Risposta alla richiesta di integrazioni

RICHIESTA N. 34.43.01 FASC. ABAP 18.53.1/2019 - MINISTERO DELLA CULTURA - DIREZIONE GENERALE ARCHEOLOGIA BELLE ARTI

“Razionalizzazione rete 220 kV della Val Formazza”

Paesaggio – Risposta alle osservazioni

Descrizione di una scheda PV01 - esempio

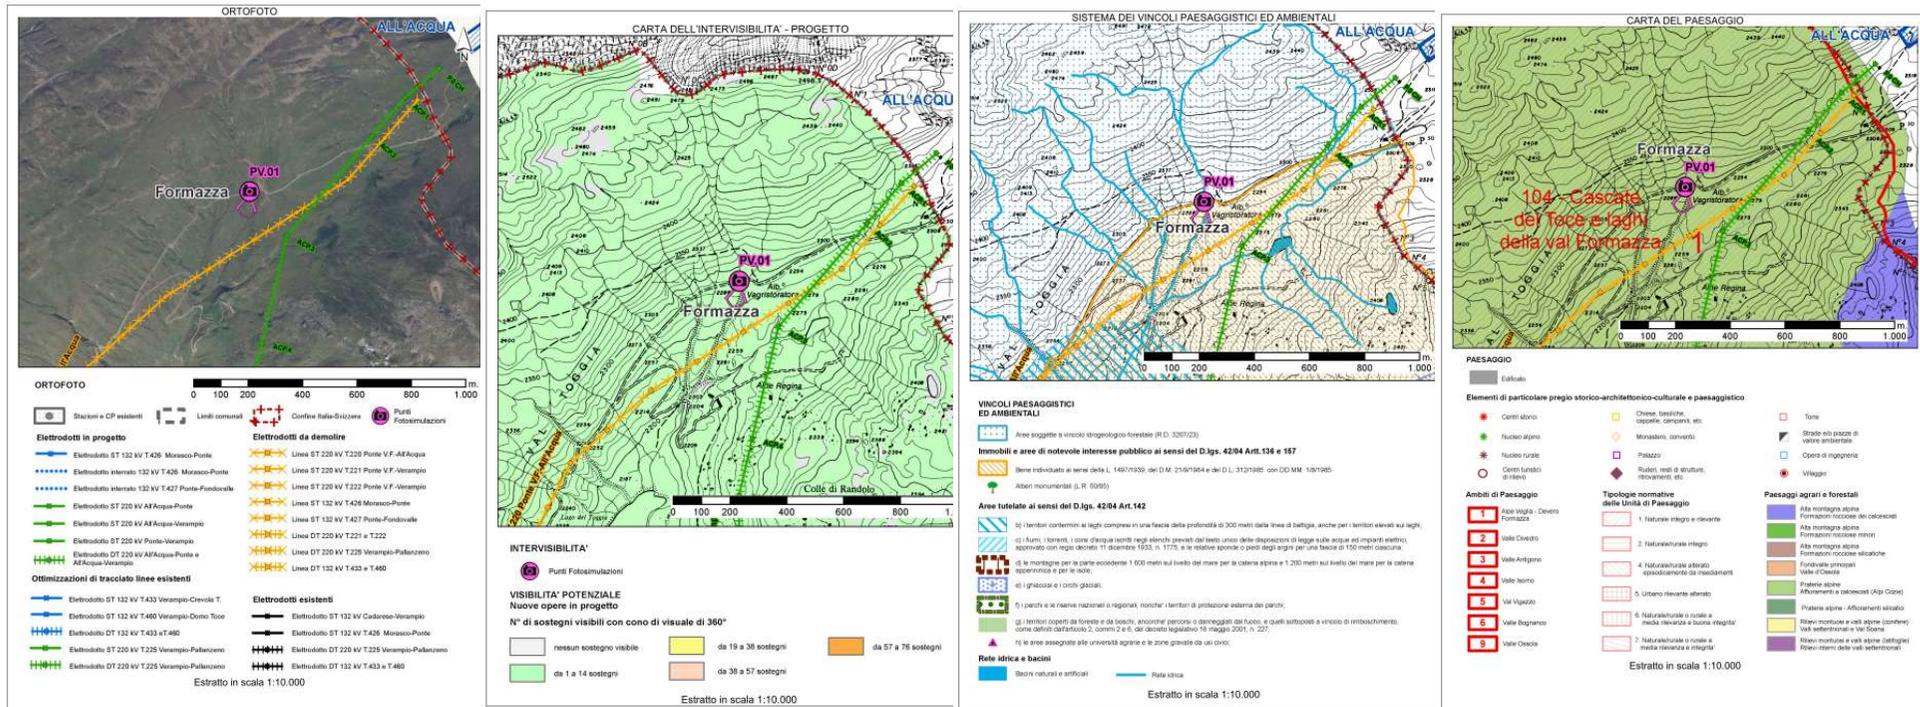
7) - nella carta di intervisibilità presentata vengono evidenziati n. 21 punti critici a maggiore impatto paesaggistico. Di tali criticità occorre poter avere una sintetica descrizione in ordine agli impatti paesaggistici generati e alle eventuali ipotesi previste per monitorare, attenuare o possibilità di evitare tali impatti.

La parte iniziale di ciascuna scheda ha dunque lo scopo di mostrare, in modo sintetico ma esaustivo, lo stato attuale del sito (sia dal punto di vista geografico, sia dal punto di vista dei vincoli normativi cui l'area è sottoposta, sia dal punto di vista vedutistico), a cui è strettamente legata la valutazione dell'impatto paesaggistico, riassunta immediatamente dopo.
